OGGETTO: Legge n. 241/90, art. 14 e seg.; D.Lgs. n. 152/2006 artt. 23 e 25, c. 2; L.R. n. 3/2012 art. 23. Procedimento di Valutazione di Impatto Ambientale di competenza statale.
Proponente: Società Autostrade per l'Italia S.p.a. Progetto: "Realizzazione del nuovo Svincolo di Fano Nord, comprensivo di piazzale di stazione e del relativo collegamento alla viabilità ordinaria".
Trasmissione del verbale della Conferenza di Servizi del 18/06/2013.

Proponente: Società Autostrade per l'Italia S.p.a. D.Lgs. n. 152/2006, artt. 23 e 25, c. 2 - L.R. n. 3/2012, art. 23.
Progetto: "Realizzazione del Nuovo Svincolo di Fano Nord, comprensivo di piazzale di stazione e del relativo collegamento alla viabilità ordinaria".
Classifica 400.130.10.V00365

VERBALE CONFERENZA DEI SERVIZI DEL 18/06/2013
(convocata ai sensi della L. n. 241/90, artt. 14 seguenti)
con nota prot. n. 0304711 del 13/05/2013 RM/GRM/VAA/P)

FIGURA 2. PLANIMETRIA DI PROGETTO SU ORTOFOTOCARTA

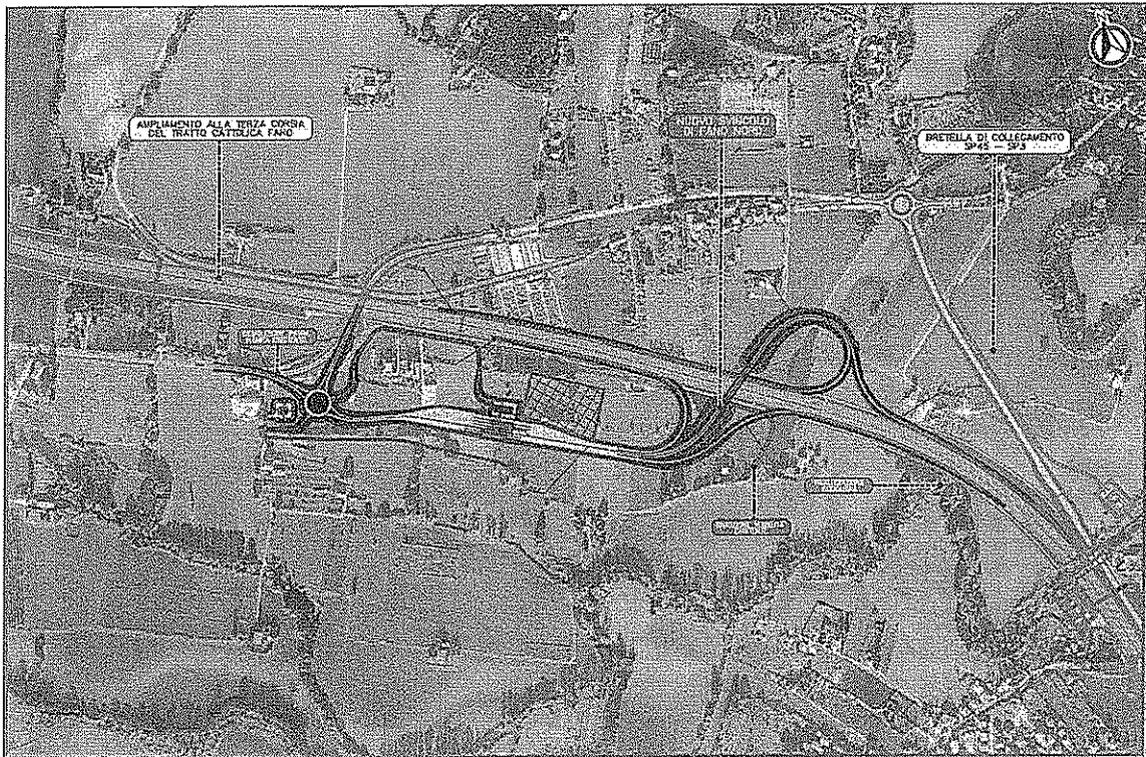
3. In subordine alle osservazioni che precedono, nell'ipotesi che le stesse non siano ritenute degne di accoglimento, fatto ovviamente salvo l'eventuale responso dell'organo giudiziario amministrativo cui si fa riserva di ricorrere in qualunque tempo, si ha motivo di rilevare che si dovrà intervenire sulla viabilità locale con la costruzione di un nuovo tratto di strada che dal manufatto distinto in Catasto Fabbricati del Comune di Fano al Foglio 34, con mappale o particella n. 302 giungerà sino al manufatto distinto in Catasto Fabbricati del Comune di Fano al Foglio 34, con mappale o particella n. 195, collegando il primo alla rete viaria locale come si evince dalla planimetria di progetto su ortofotocarta (FIGURA 2.).

FIGURA 3. PLANIMETRIA INDICANTE LE AREE SULLE QUALI FAR TRASLARE IL BARICENTRO DELLO SVINCOLO

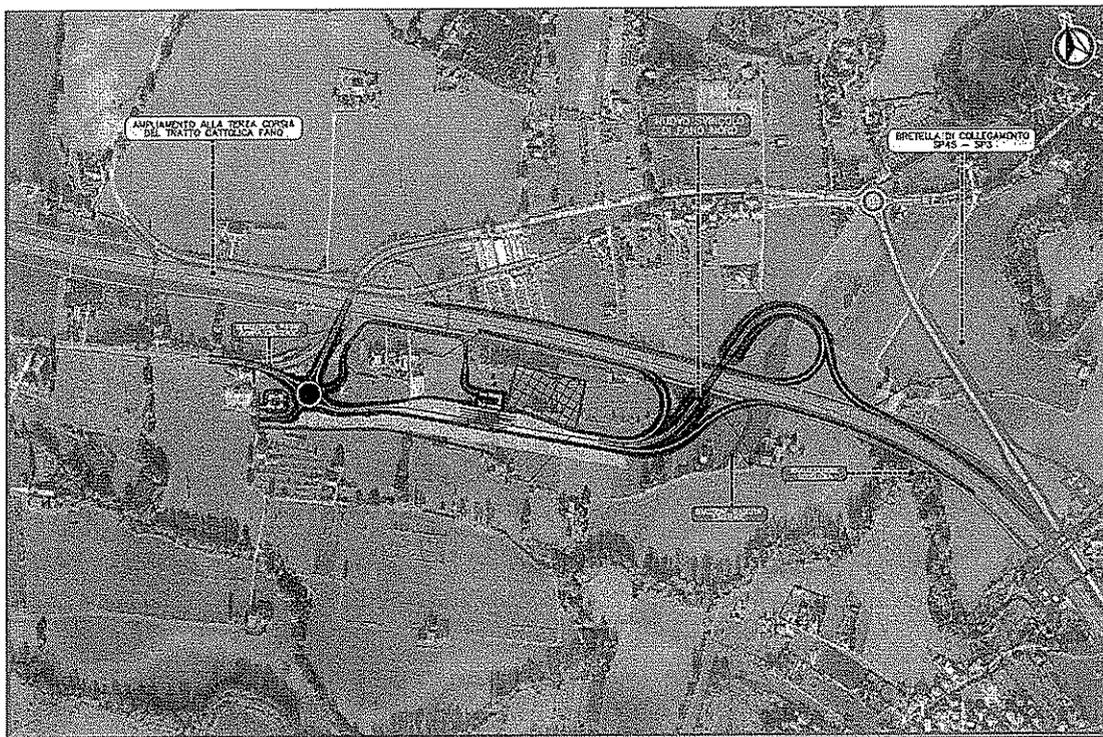
Nel merito della vicenda si fa osservare che per quanto precede potrebbe essere effettuata una modifica progettuale migliorativa, comportante peraltro una irrilevante variazione agli

atti progettuali: ferma restando l'ipotesi della costruzione del citato nuovo tratto di strada locale, si richiede di voler benevolmente esaminare la possibilità di "traslare" leggermente più a sud, baricentricamente, tutta l'area di servizio del nuovo svincolo, comprensivamente dei manufatti delle barriere e delle corsie di entrata e uscita, il più possibile a ridosso della costruenda nuova strada, con l'intento di "allontanare" per quanto possibile lo svincolo dalle proprietà dei residenti. L'accoglimento di detta osservazione non comporterebbe oneri aggiuntivi di spesa, stante che l'impegno della realizzazione costruttiva resterebbe immutato. La viabilità dello svincolo non subirebbe stravolgimenti se non per via di piccolissime, insensibili, modificazioni dei raggi di curvatura e della rotatoria alla viabilità locale, peraltro impercettibili, mentre le aree da espropriare diminuirebbero in misura notevole nella porzione nord, quella più a ridosso dei fabbricati residenziali e delle attività produttive, specie zootecniche. Per giunta "allontanandosi" il baricentro dello svincolo dalle pregevoli proprietà dei sottoscritti, si avrebbero evidenti minori oneri espropriativi per l'acquisizione di aree che non risulterebbero più necessarie per la realizzazione dell'opera. Sia tenuto inoltre conto che in ogni caso le aree che attualmente verrebbero a trovarsi fra il limite dello svincolo così come progettato e la nuova strada locale che dovrà essere costruita (indicate con velatura colorata nella planimetria di progetto su aerofoto di cui alla sottostante FIGURA 3.), dovrebbero comunque essere espropriate, stante che, realizzata l'opera, per le condizioni in cui risulterebbero non avrebbero più una profittevole destinazione per gli originari proprietari.
